PARCO EOLICO "PHOBOS"

STUDIO DI IMPATTO AMBIENTALE

AGGIORNAMENTO AI SENSI DELLA RICHIESTA DI INTEGRAZIONI FORMULATA DAL MITE CON NOTA N. 0005555 DEL 04.08.2022

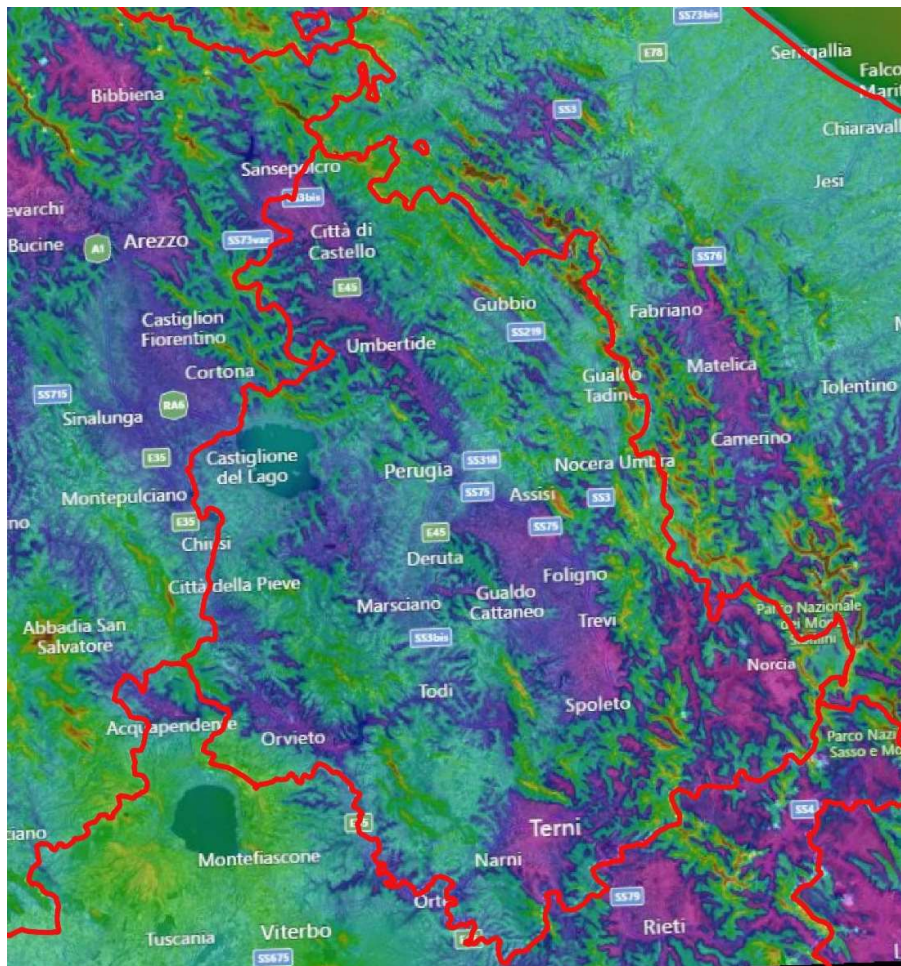
- PEOS_01: distanza di circa 325 m da abitazione regolarmente censita, distanza inferiore a 200 m da strada;
- PEOS_03: pala che sorvola su strada esistente;
- PEOS_04: distanza di 400 m circa da edificio di proprietà del duomo di Orvieto, distanza troppo esigua da linea 380 kV;
- POS_05: pala che sorvola su strada esistente;
- PEOS_07: distanza inferiore di 500 m da abitazione;

- ❖ **Alternativa 3 (Allegato 6):** è stata pensata ragionando sia sull'orografia che cercando di ottimizzare la producibilità delle macchine. Le criticità sono le seguenti:

- PEOS_02: Distanza inferiore a 300 m da fabbricato fatiscente (in fase di progettazione abbiamo assunto di stare sempre e comunque sopra i 300 m anche da ruderi);
- PEOS_03: Distanza di circa 130 m da strada esistente;
- PEOS_04: distanza di 200 m circa da edificio di proprietà del duomo di Orvieto;
- PEOS_05: Distanza di 250 m circa da abitazione;
- PEOS_07: distanza inferiore a 500 da abitazione.

In risposta a tale richiesta sono stati redatti gli elaborati progettuali relativi alle tre ipotesi alternative che erano state studiate nella fase preliminare di progettazione:

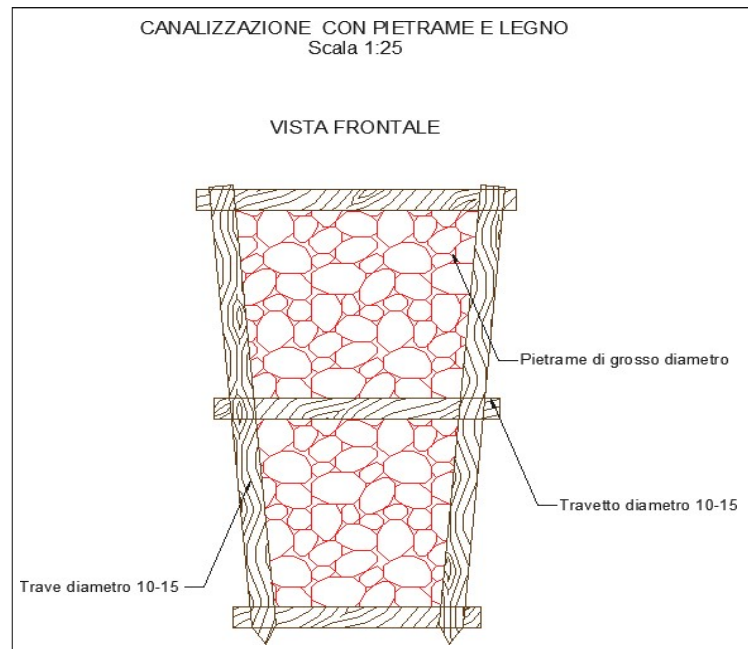
Si tratta di un fenomeno che coinvolge solo la coltre superficiale alterata per i primi 2-3 metri di terreno che nel periodo di piogge si imbibisce e tende lentamente a muoversi verso valle.

Il substrato in posto è costituito da piroclastiti e scorie vulcaniche saldate a consistenza lapidea (vedi sezione geologica allegata).

Certamente gli scavi per la realizzazione delle fondazioni dell'aerogeneratore si collocano molto al di sotto di 3 metri e poggeranno sulle piroclastiti in posto e, quindi, sulla formazione integra.

A titolo di pura precauzione e come opera di mitigazione il suddetto fenomeno sarà completamente consolidato con la realizzazione di una trincea drenante eseguita con la tecnica dell'ingegneria naturalistica, ubicata nella planimetria allegata alla nota geologica integrativa (Codice PEOS_S04.04_Nota geologica integrativa) e del tipo sotto evidenziato.

Piazzola WTG.01

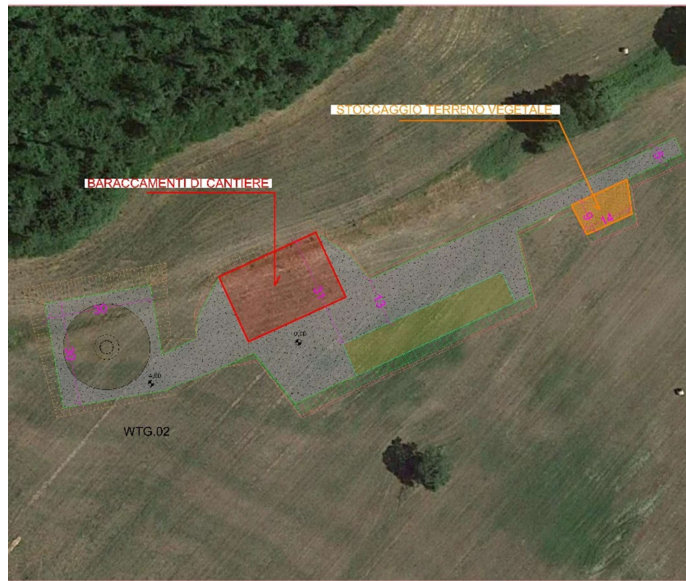
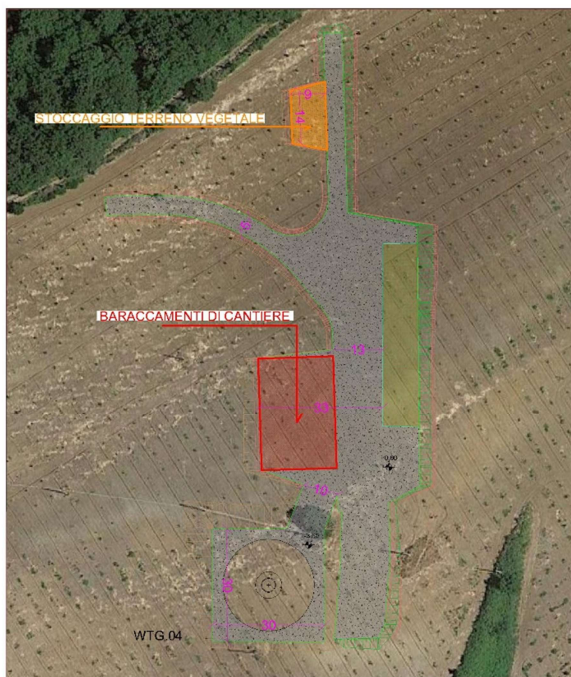
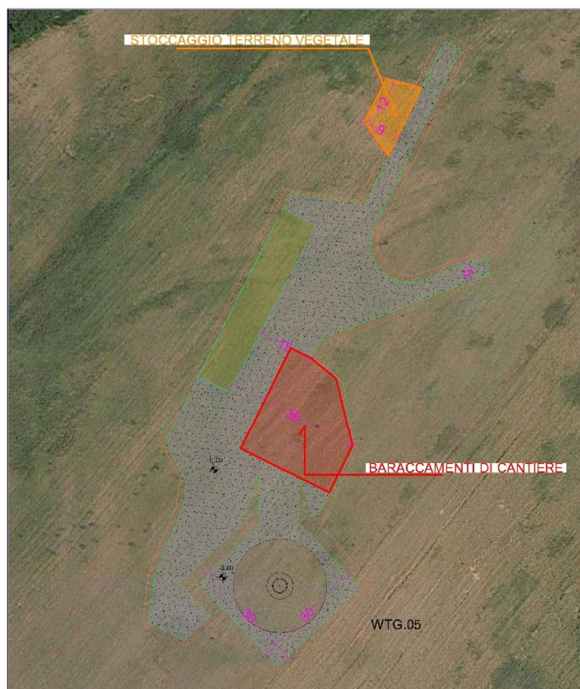
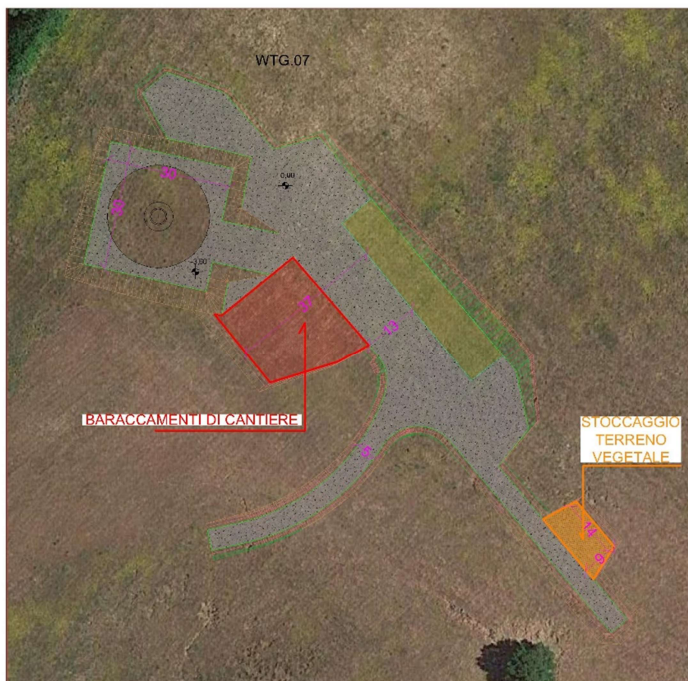
7.1.b dove e come il materiale vegetale/suolo ("spessore variabile dai 50 agli 80 cm", pag 256 SNT e 368 SIA) verrà accumulato/conservato per poi essere successivamente riutilizzato in sito per la risistemazione (ripristini e rinterri).

Premesso che l'indicazione di uno spessore di 50-80 cm è un refuso, come appare ovvio, si conferma che lo stoccaggio è previsto in un'area interna alle piazzole, dedicata in maniera esclusiva a tale funzione.

Si inserisce sotto la carta di visibilità a 20 chilometri. Le zone rosse sono quelle in cui sono visibili tutti e sette gli aerogeneratori.

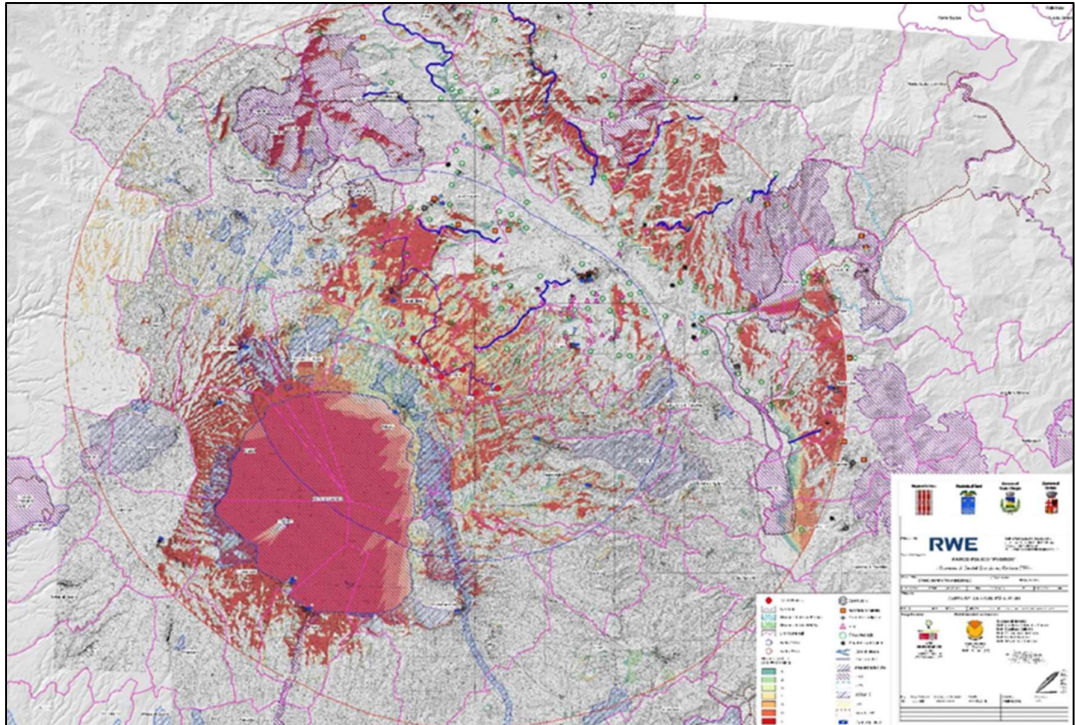
Per quanto attiene l'impatto visivo dell'impianto industriale, costituito da 7 aerogeneratori di 200 metri, cioè 4 volte il Duomo di Orvieto, si ritiene che le fotosimulazioni (relazione PEOS_S07_01_Fotoinserimenti) allegate al progetto, siano non rappresentative e siano state realizzate da punti di ripresa non significativi ai fini della verifica del loro effetto. I rendering realizzati non rappresentano il reale impatto visivo dei luoghi a costruzione ultimata. L'alterazione dello skyline del 72,4% del territorio di 30 comuni da dove si vedranno da uno a tre aereogeneratori (per circa il 30% del territorio dei 30 comuni il parco sarà visibile in maniera completa o quasi completa) non è rappresentata in maniera veritiera dalla relazione "Fotoinserimenti" che propone uno scenario totalmente distorto e non aderente allo stato dei luoghi attuali e futuri, in caso di realizzazione dell'impianto industriale. A causa del malfunzionamento del sito del Mite e dei tempi ridotti per le osservazioni non siamo riusciti ad elaborare una simulazione con una effettiva valenza realistica. La metteremo a disposizione comunque della Commissione appena pronta. Ci auguriamo che la Commissione tecnica VIA-VAS-AIA presso il Ministero della Transizione Ecologica verifichi l'adeguatezza o meno della relazione "Fotoinserimenti".

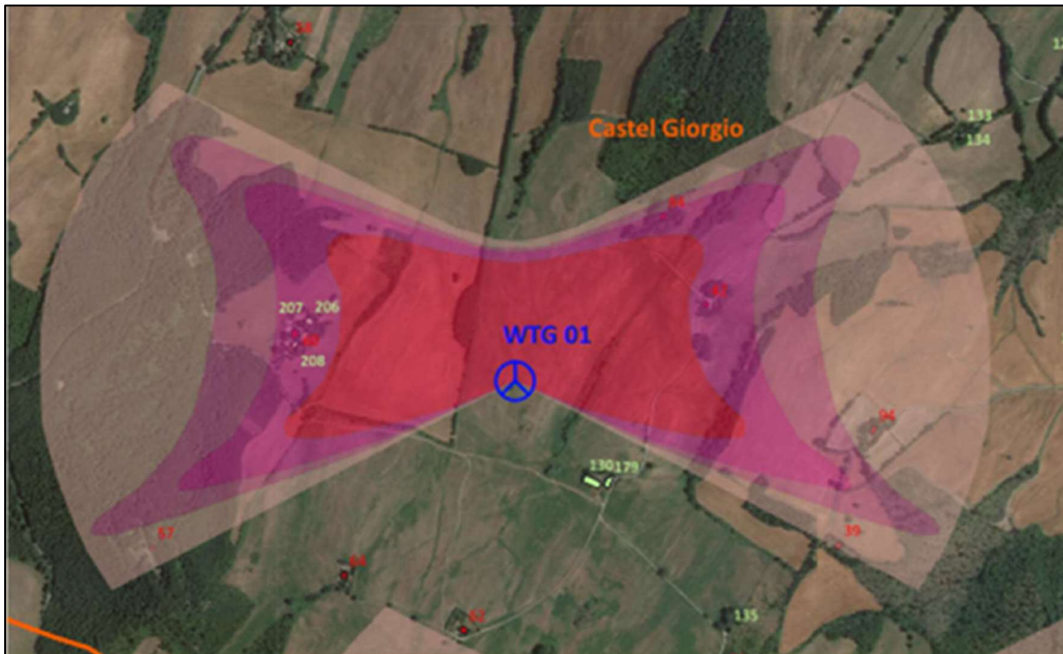
SHADOW FLICKERING (ombreggiamento intermittente). Le relazioni spaziali tra un aerogeneratore ed un ricettore (abitazione), così come la direzione del vento risultano essere fattori chiave per la durata del fenomeno di shadow flicker. Per distanze dell'ordine dei 500 m, il fenomeno si verifica all'alba oppure al tramonto, ovvero in quelle ore in cui le ombre risultano molto lunghe per effetto della piccola elevazione solare. Quindi, come è facile immaginare, la condizione più penalizzante corrisponde al caso in cui il piano del rotore risulta ortogonale alla congiungente ricettore – sole; infatti, in tali condizioni, l'ombra proiettata darà origine ad un cerchio di diametro pari al rotore del generatore eolico. Il fenomeno sarà presente all'esterno e all'interno delle abitazioni con finestrate rivolte verso le ombre. Questo fenomeno si presenta durante l'arco della giornata ed è definito come la differenza di luminosità che si percepisce in presenza ed in assenza di flickering in una data posizione. Questo particolare evento crea, quindi, le premesse per il manifestarsi di sfarfallii e di ombre sulle costruzioni più prossime al parco. Lo studio sugli effetti di Shadow-Flickering è effettuato tramite l'utilizzo di software dedicati, e riporta, per ogni ricettore sensibile considerato, il numero di ore in un anno in cui si risente dell'effetto di fluttuazione dell'ombra prodotta da ciascun aerogeneratore. Nel caso specifico per la pala WTG01 lo studio

PEOS_OC_13_0_shadow_flickering dà evidenza per il ricettore n.60 di una durata del fenomeno dell'ombreggiamento astronomico da 50 a 100 ore/anno, mentre lo studio evidenzia che il valore limite inferiore con effetto trascurabile in termini di ore/anno in cui può verificarsi è di 30 ore/anno di ombra astronomico.
